Product Change Notice (PCN)

件名: RZ/A1L(208pinLQFP) 組立拠点追加

発行日: 6/23/2025

パッケージ外形:

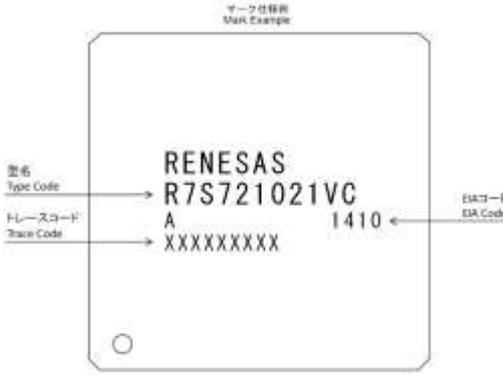
RZ/A1L(208pinLQFP) の安定供給を行うために、組立拠点を追加適用します。
 今回追加した組立拠点の製品では、パッケージ外形仕様が従来品から変更となるため、
 型名を変更、区別しております。また、組立拠点の違いで防湿包装開封後保管条件の
 湿度 70%RH 以下が湿度 60%RH 以下に変更になります。

外形 : 既存品と追加品の図面を付録に示します。
 外形は同等と考えます。

既存品				追加品																																																																																																																																																																					
<table border="1"> <thead> <tr> <th rowspan="2">Reference Symbol</th> <th colspan="3">Dimension in Millimeters</th> </tr> <tr> <th>Min.</th> <th>Nom.</th> <th>Max.</th> </tr> </thead> <tbody> <tr><td>A</td><td>-</td><td>-</td><td>1.7</td></tr> <tr><td>A1</td><td>0.05</td><td>0.1</td><td>0.15</td></tr> <tr><td>A2</td><td>-</td><td>1.4</td><td>-</td></tr> <tr><td>HD</td><td>29.8</td><td>30</td><td>30.2</td></tr> <tr><td>D</td><td>-</td><td>28</td><td>-</td></tr> <tr><td>HE</td><td>29.8</td><td>30</td><td>30.2</td></tr> <tr><td>E</td><td>-</td><td>28</td><td>-</td></tr> <tr><td>e</td><td>-</td><td>0.5</td><td>-</td></tr> <tr><td>b</td><td>0.17</td><td>0.22</td><td>0.27</td></tr> <tr><td>c</td><td>0.095</td><td>0.145</td><td>0.195</td></tr> <tr><td>θ</td><td>0°</td><td>-</td><td>8°</td></tr> <tr><td>L</td><td>0.35</td><td>0.5</td><td>0.65</td></tr> <tr><td>L1</td><td>-</td><td>1.00</td><td>-</td></tr> <tr><td>b1</td><td>-</td><td>0.2</td><td>-</td></tr> <tr><td>c1</td><td>-</td><td>0.125</td><td>-</td></tr> <tr><td>x</td><td>-</td><td>-</td><td>0.08</td></tr> <tr><td>y</td><td>-</td><td>-</td><td>0.08</td></tr> <tr><td>ZD</td><td>-</td><td>1.25</td><td>-</td></tr> <tr><td>ZE</td><td>-</td><td>1.25</td><td>-</td></tr> </tbody> </table> <p>表記は JEITA 準拠</p>				Reference Symbol	Dimension in Millimeters			Min.	Nom.	Max.	A	-	-	1.7	A1	0.05	0.1	0.15	A2	-	1.4	-	HD	29.8	30	30.2	D	-	28	-	HE	29.8	30	30.2	E	-	28	-	e	-	0.5	-	b	0.17	0.22	0.27	c	0.095	0.145	0.195	θ	0°	-	8°	L	0.35	0.5	0.65	L1	-	1.00	-	b1	-	0.2	-	c1	-	0.125	-	x	-	-	0.08	y	-	-	0.08	ZD	-	1.25	-	ZE	-	1.25	-	<table border="1"> <thead> <tr> <th rowspan="2">Reference Symbol</th> <th colspan="3">Dimension in Millimeters</th> </tr> <tr> <th>Min.</th> <th>Nom.</th> <th>Max.</th> </tr> </thead> <tbody> <tr><td>A</td><td>-</td><td>-</td><td>1.7</td></tr> <tr><td>A1</td><td>0.05</td><td>-</td><td>0.15</td></tr> <tr><td>A2</td><td>1.35</td><td>1.4</td><td>1.45</td></tr> <tr><td>D</td><td>-</td><td>30 BSC.</td><td>-</td></tr> <tr><td>D1</td><td>-</td><td>28 BSC.</td><td>-</td></tr> <tr><td>E</td><td>-</td><td>30 BSC.</td><td>-</td></tr> <tr><td>E1</td><td>-</td><td>28 BSC.</td><td>-</td></tr> <tr><td>N</td><td>-</td><td>208</td><td>-</td></tr> <tr><td>e</td><td>-</td><td>0.5 BSC.</td><td>-</td></tr> <tr><td>b</td><td>0.17</td><td>0.22</td><td>0.27</td></tr> <tr><td>c</td><td>0.095</td><td>-</td><td>0.195</td></tr> <tr><td>q</td><td>0°</td><td>3.5°</td><td>8°</td></tr> <tr><td>L</td><td>0.35</td><td>0.5</td><td>0.65</td></tr> <tr><td>L1</td><td>-</td><td>1.00 REF.</td><td>-</td></tr> <tr><td>aaa</td><td>-</td><td>-</td><td>0.2</td></tr> <tr><td>bbb</td><td>-</td><td>-</td><td>0.2</td></tr> <tr><td>ccc</td><td>-</td><td>-</td><td>0.08</td></tr> <tr><td>ddd</td><td>-</td><td>-</td><td>0.08</td></tr> </tbody> </table> <p>表記は JEDEC 準拠</p>				Reference Symbol	Dimension in Millimeters			Min.	Nom.	Max.	A	-	-	1.7	A1	0.05	-	0.15	A2	1.35	1.4	1.45	D	-	30 BSC.	-	D1	-	28 BSC.	-	E	-	30 BSC.	-	E1	-	28 BSC.	-	N	-	208	-	e	-	0.5 BSC.	-	b	0.17	0.22	0.27	c	0.095	-	0.195	q	0°	3.5°	8°	L	0.35	0.5	0.65	L1	-	1.00 REF.	-	aaa	-	-	0.2	bbb	-	-	0.2	ccc	-	-	0.08	ddd	-	-	0.08
